**ELENCO ELABORATI RELATIVI ALLA VARIANTE PROGETTUALE AL PFTE
APPROVATO CON DETERMINAZIONE DIRIGENZIALE ATERSIR N. 251 DEL
21/10/2024 "RISANAMENTO SCARICHI 7-33 LOCALITÀ ALFERO" IN COMUNE DI
VERGHERETO (FC) - CUP H82E2200013000**

OGGETTO: Procedimento di approvazione della variante progettuale in fase di esecuzione lavori al progetto di fattibilità tecnico-economica approvato con Determinazione ATERSIR n. 251 del 21/10/2024, relativo all'intervento di "Risanamento scarichi 7-33 Località Alfero" in Comune di Verghereto (FC) - CUP H82E22000130001 – Progetto ammesso a finanziamento PNRR nella Misura M2C4 Investimento 4.4: investimenti in fognatura e depurazione.

Intervento di "Risanamento scarichi 7-33 Località Alfero"

OGGETTO:
Risanamento scarichi 7-33 Località Alfero in Comune di Verghereto (FC)

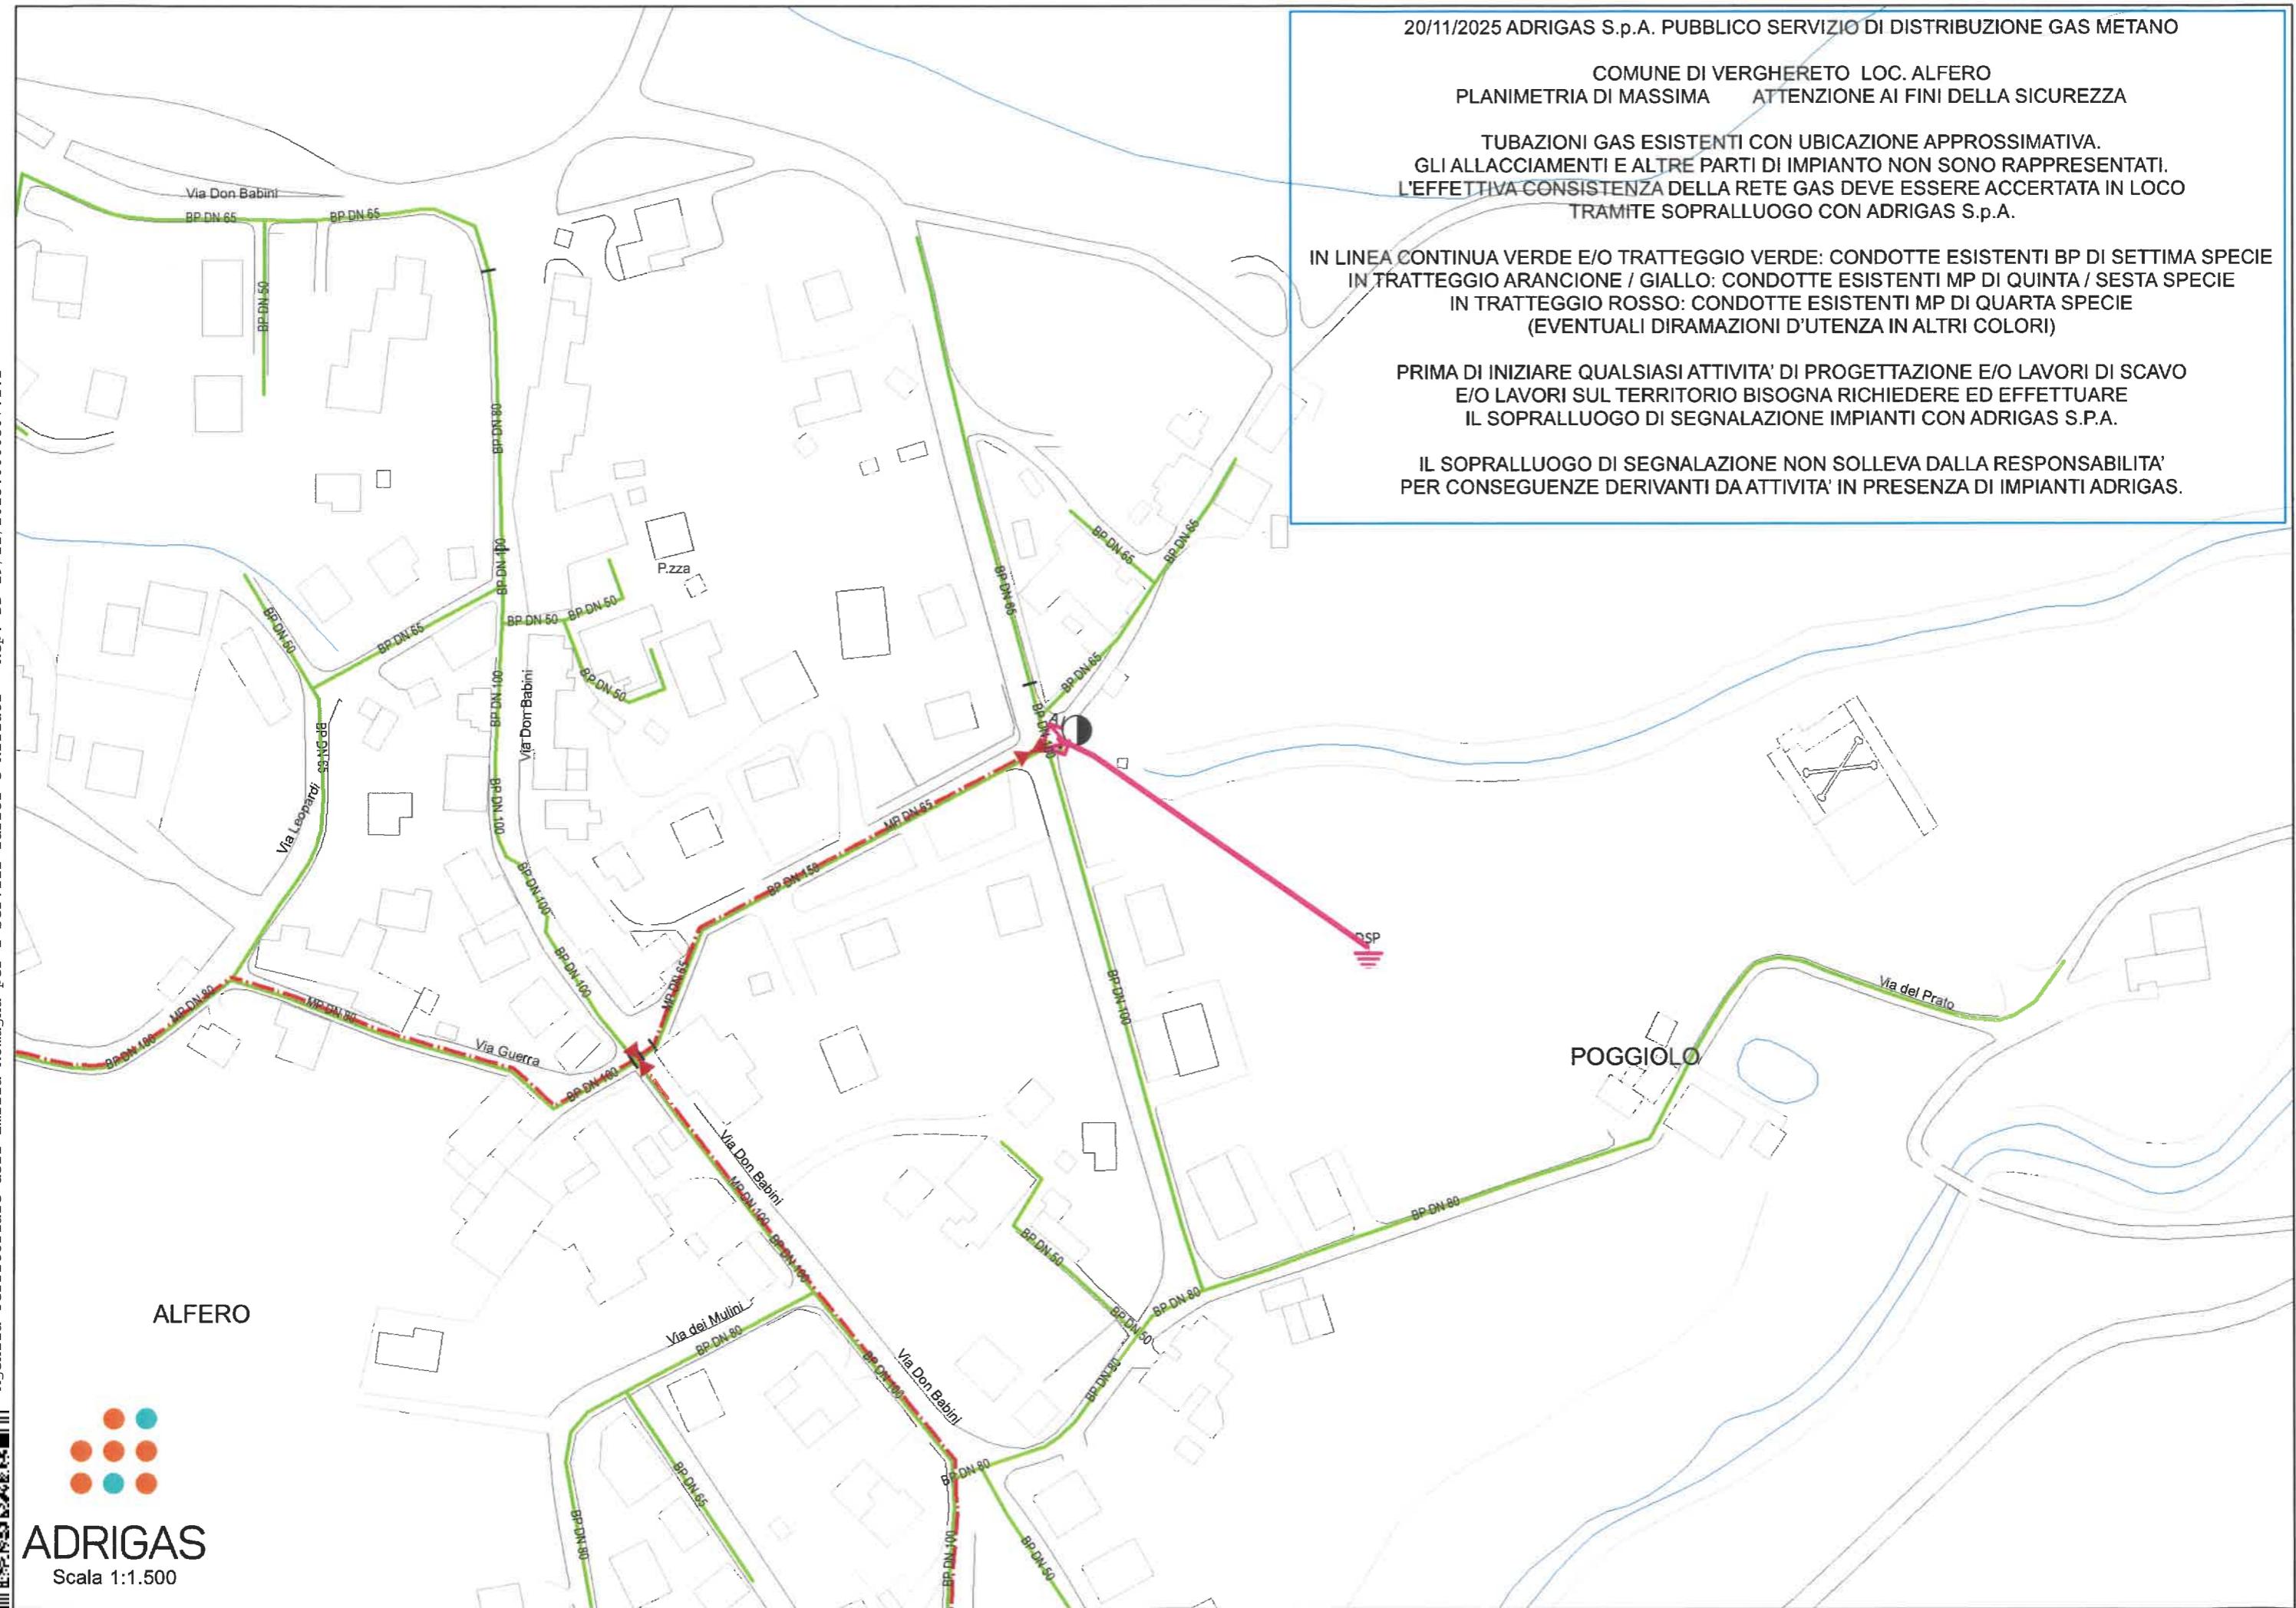
In zona sono presenti nostri impianti di trasporto locale, distribuzione e consegna gas metano, il cui stato di fatto è parzialmente illustrato con n. 01 planimetria di massima unita alla presente, estratta dal nostro Sit-Gis il quale non dispone di tutte le informazioni sullo stato di fatto delle reti (gli allacciamenti ed altre parti di impianto non sono rappresentati) per cui la cartografia che condividiamo costituisce un primo livello di informazione approssimativa e parziale.

La gestione delle interferenze con le reti gas esistenti dovrà procedere nel rispetto delle vigenti normative.

- dettaglio planimetrico delle opere in progetto con sovrapposizione delle nostre reti gas esistenti (da Voi rilevate sul posto in occasione della nostra segnalazione fisica) con risalto delle interferenze e delle distanze dei nostri esistenti impianti sia interrati che fuori terra (in particolare armadio GRF ed alimentatore di zona).
